福島第一原子力発電所 焼却工作建屋サンプリング位置の変更

< 参考資料 >
平成26年4月23日
東京電力株式会社

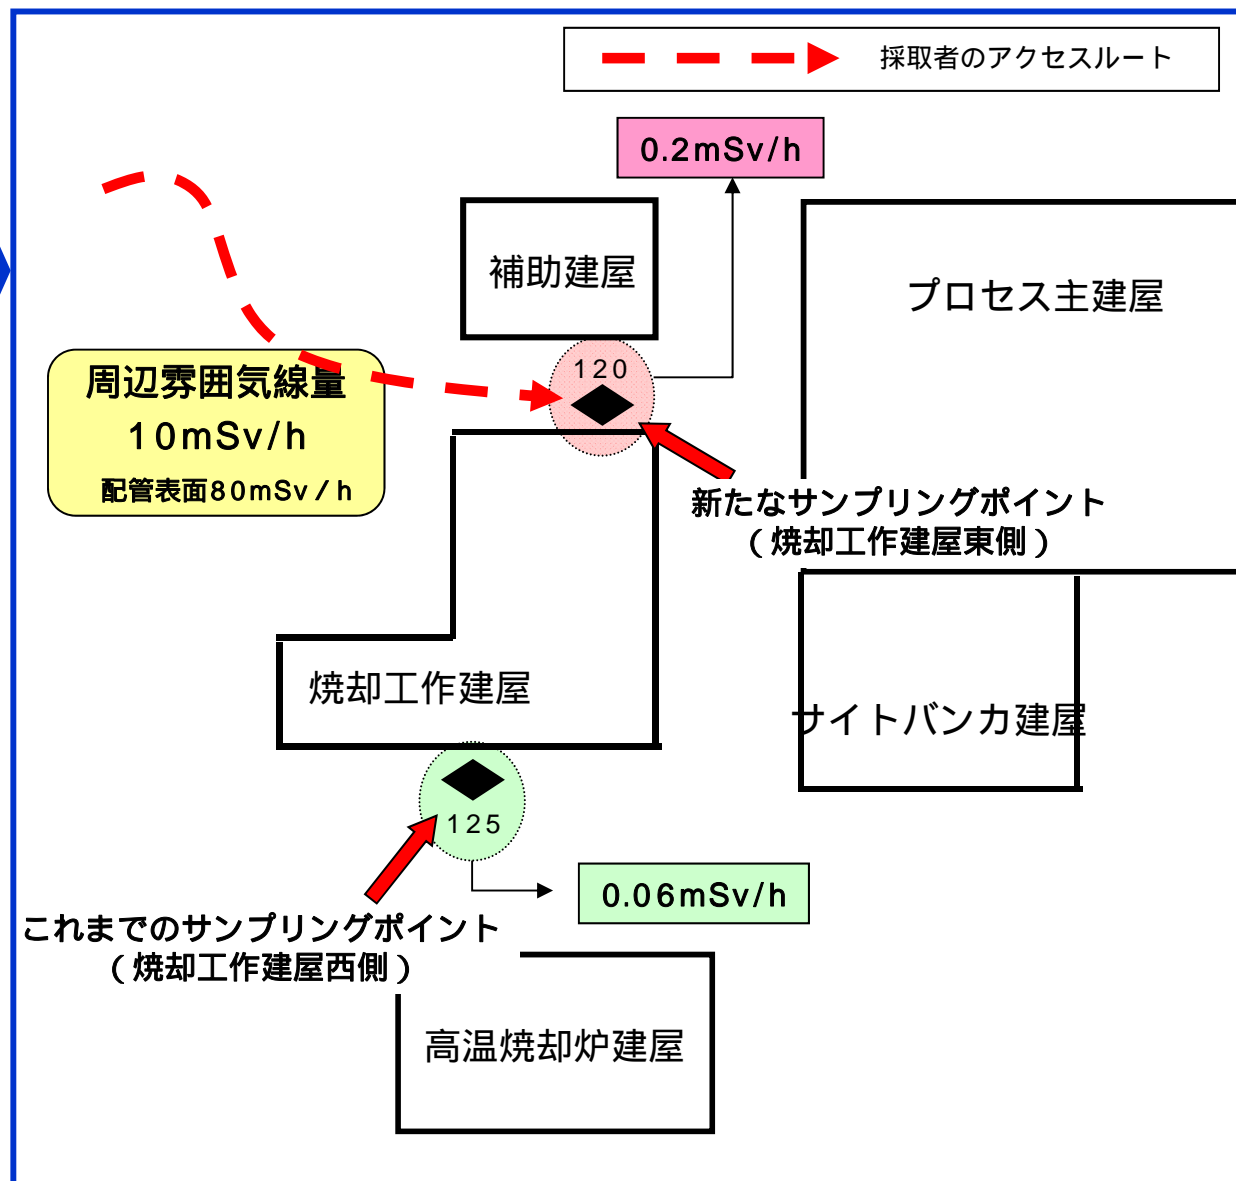
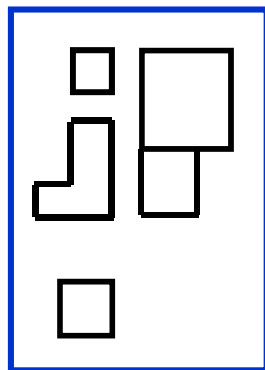
【サンプリング変更前】

- 125 (6回/日)

【サンプリング変更後】

- 120 (1回/日)
